Mission régionale d'autorité environnementale
OCCITANIE

**Avis sur
Extension et fiabilisation de la station d'épuration de Ginestous-
Garonne à TOULOUSE (31)**

N°Saisine : 2025-014413

Avis émis le 10 avril 2025

Figure 4 : plan d'implantation des nouveaux ouvrages de la tranche 1 (source : pièce A – note de présentation non technique)

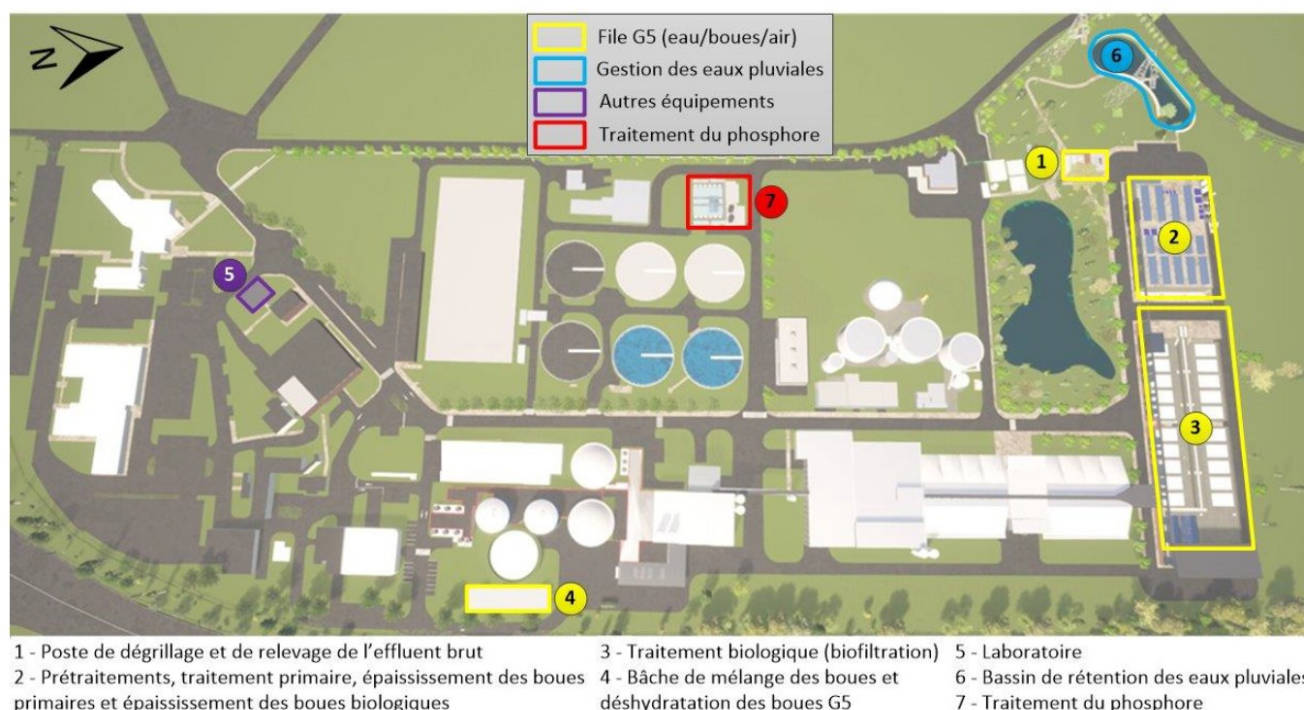
Toulouse Métropole précise que seule la première tranche (figure 4) est décidée et incluse dans le marché de travaux.

Figure 5 : zonage du PPRI de Toulouse (source : étude d'impact) (zone grise = zone d'aléa faible, zone cyan = zone d'aléa moyen, zone bleue = zone d'aléa fort)

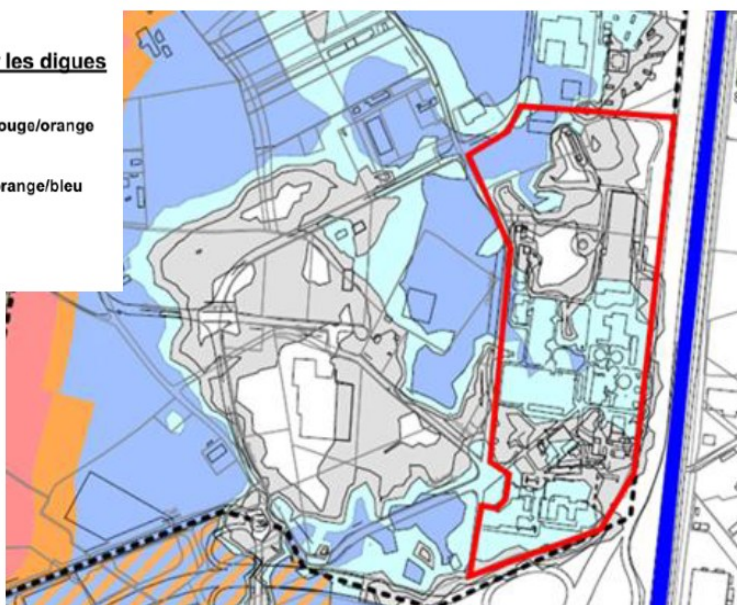
Le projet se situe au sein d'un secteur concerné par le risque inondation par rupture de digue et par remontée de nappe. Le projet est situé en zones d'aléas faibles, moyens et forts du plan de prévention des risques inondations (PPRI) de la ville de Toulouse, approuvé après modification en 2018 (figure 5). La crue de référence de ce document est la crue de juin 1875 (événement le plus important connu, occurrence non précisée, débit de 7 500 m³/s). Le règlement du PPRI intègre des dispositions particulières dans le secteur du projet « *Ginestous – digue récente* ». Il précise que « *seules les opérations visant à l'extension de capacité, à la modernisation ou l'amélioration du traitement sans aggravation de l'impact peuvent y être envisagées* » en respectant les règles de construction énoncées dans le même règlement. L'étude d'impact précise que les règles du PPRI sont respectées, notamment les stockages de substances pouvant entraîner une pollution sont placés hors d'eau au-dessus de la côte PHEC (plus hautes eaux connues).
